## Annexe n°8V2 : Complément de l'annexe 8

Ce document « Annexe n°8V2 » constitue un complément au dossier "cas par cas" (référence : 003414/KK P) et est annexé à l'annexe 8. Il fait suite à une demande de complément, dont le détail figure ci-dessous :

Vous m'avez transmis le formulaire de demande d'examen au cas par cas préalable à la réalisation d'une éventuelle évaluation environnementale, reçu le 27/05/2025, pour un projet d'aménagement d'un quartier d'habitations du lotissement "Le Landreau" sur la commune de Val d'Erdre-Auxence.

Figure 1 : Localisation des sondages et délimitation des zones humides (PLU DM EAU)

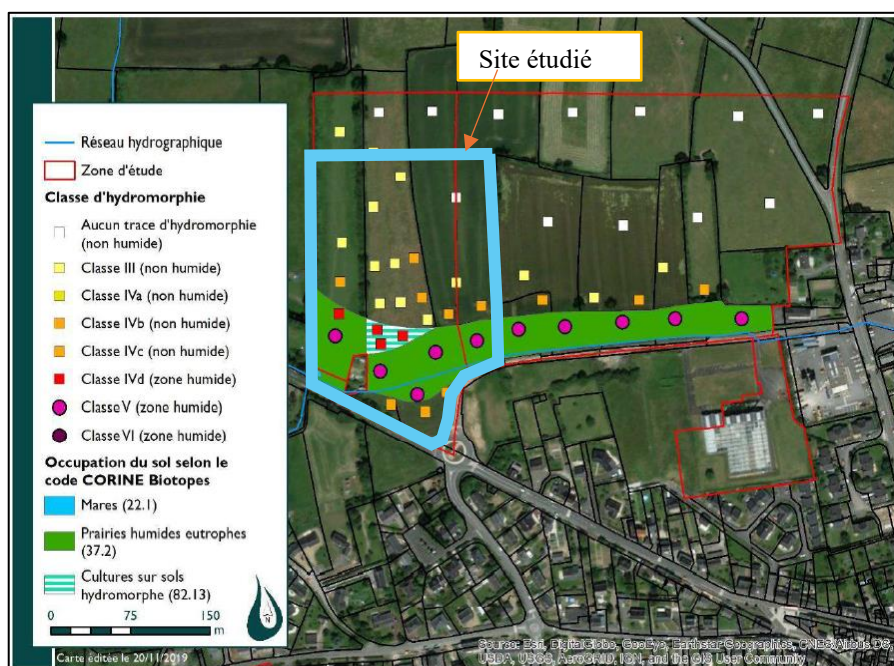
**Rubrique 5 :** Vous indiquez impacter la zone humide sur une surface de 350 m<sup>2</sup> et compenser cet impact par une zone humide au sud. Cette zone de compensation se situe également dans la zone humide à proximité du ruisseau, merci de préciser comment cette zone humide, a priori déjà existante, peut compenser à fonctionnalités écologiques équivalentes l'impact sur la zone humide.

La compensation de la zone humide se fera au sud du site d'étude, dans une zone actuellement non classée comme zone humide.
